路面電車の安全確保及び利便向上に関する 行政評価・監視

〈調査結果に基づく所見表示〉

参考資料（熊本分）

平成 25年 3月 26日
九州管区行政評価局

熊本市交通局
味噌天神前停留場
(下りホーム)

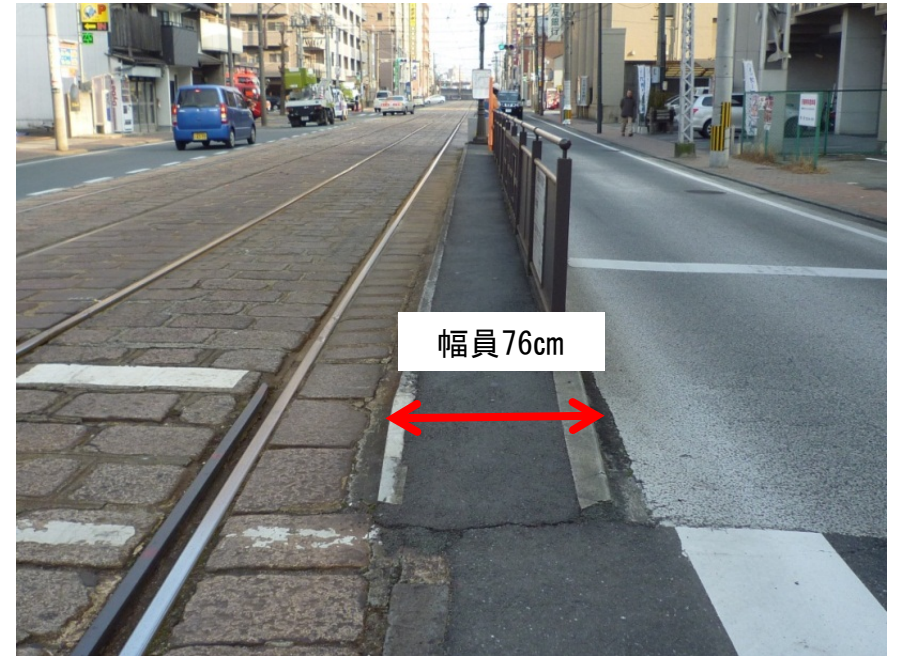
ホームの凹凸

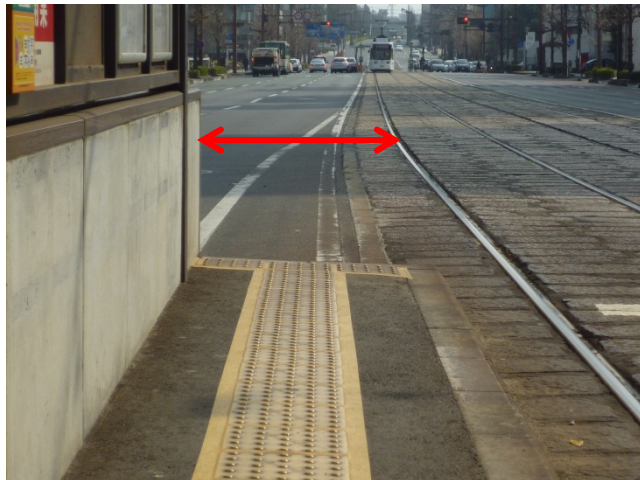
○ ホーム終端端部若しくは道路側の転落防止柵の一部が欠けているもの

熊本市交通局呉服町停留場（下りホーム）

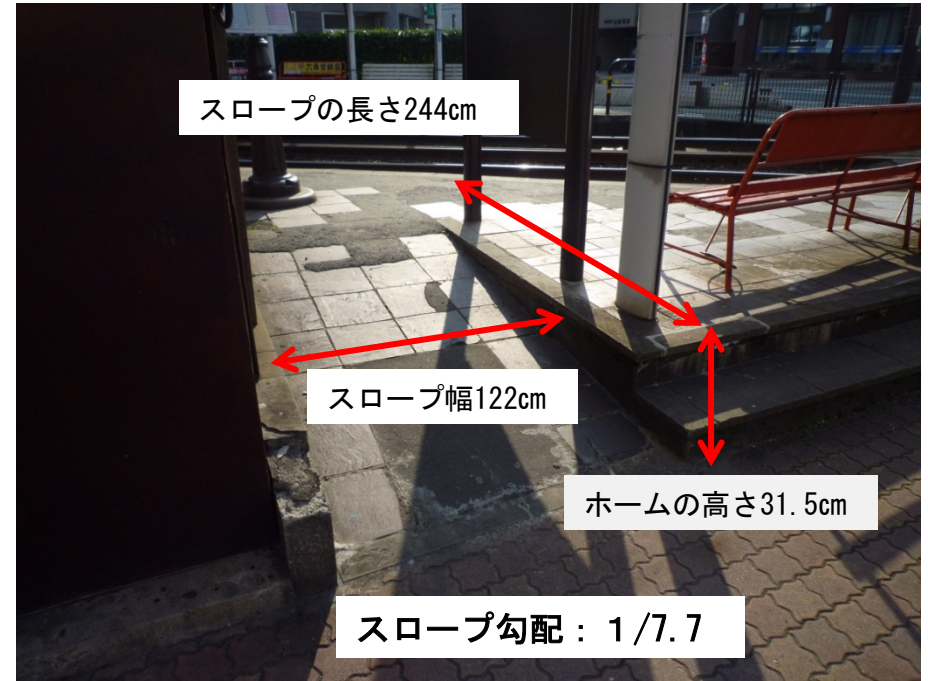
○ スロープが旅客施設円滑化基準を充足していないもの

スロープ幅が基準を充足しておらず、手すりも設置されていないもの

スロープ勾配が基準を充足しておらず、手すりも設置されていないもの

- ・ スロープ幅：120cm以上
- ・ スロープ勾配：1/12以下
- ・ スロープの両側に手すりを設置

熊本市交通局 洗馬橋停留場（下りホーム）

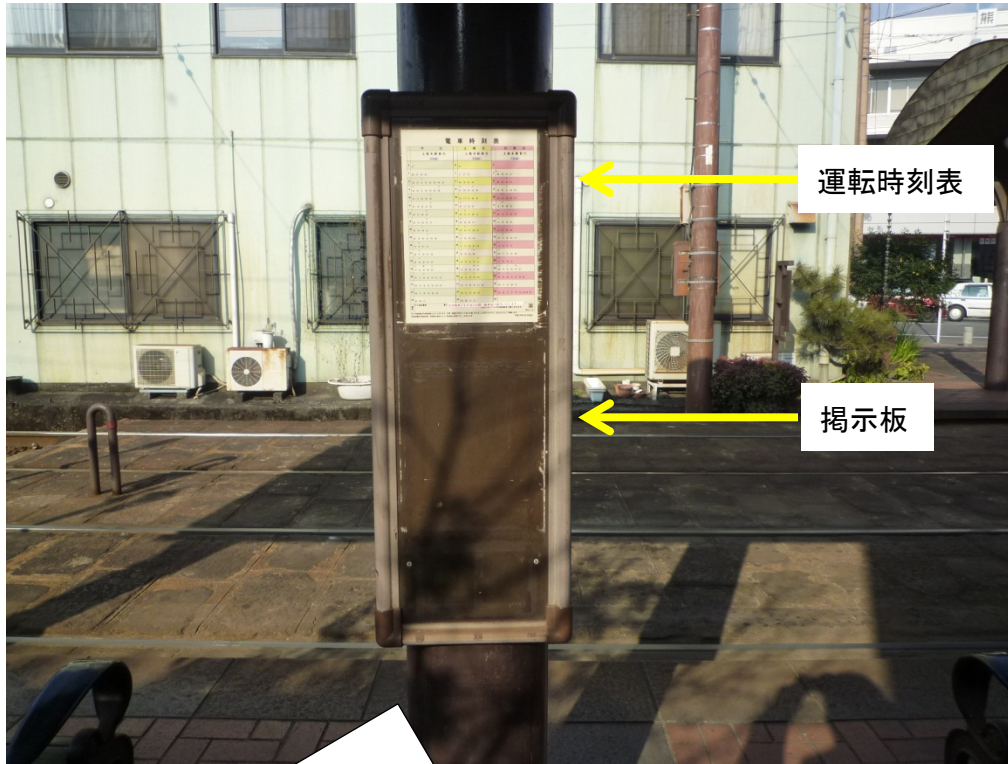
運転時刻表がA4サイズで、文字が小さく（10ポイント程度）、判読しにくい。

運転時刻表がA4サイズで、文字が小さく（10.5ポイント程度）、判読しにくい。

熊本市交通局 洗馬橋停留場（下りホーム）

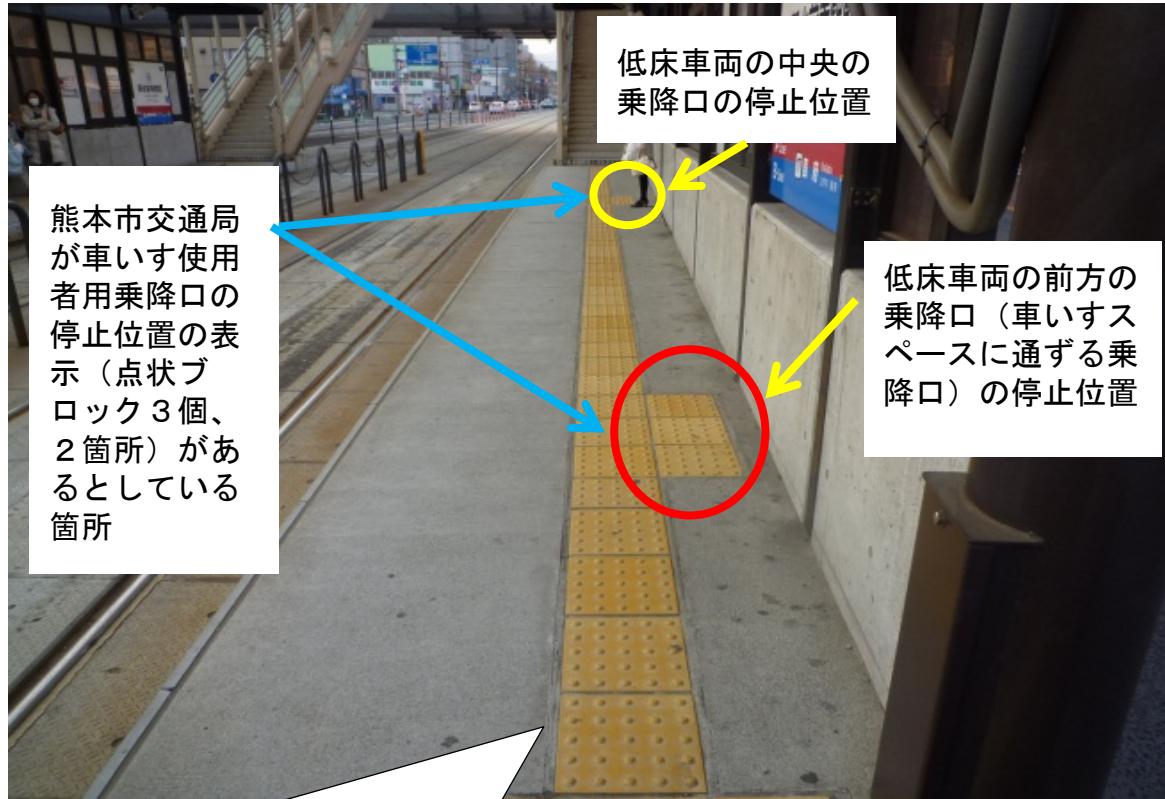
- ・ 上りホームに上熊本駅前行きの行き先の掲示がなく、電車の行き先が分からない。
- ・ 下りホームに健軍町行き行き先の掲示がなく、電車の行き先が分からない。
- ・ 上りホームと下りホームの停留場名掲示板の掲示内容が全く同じ。
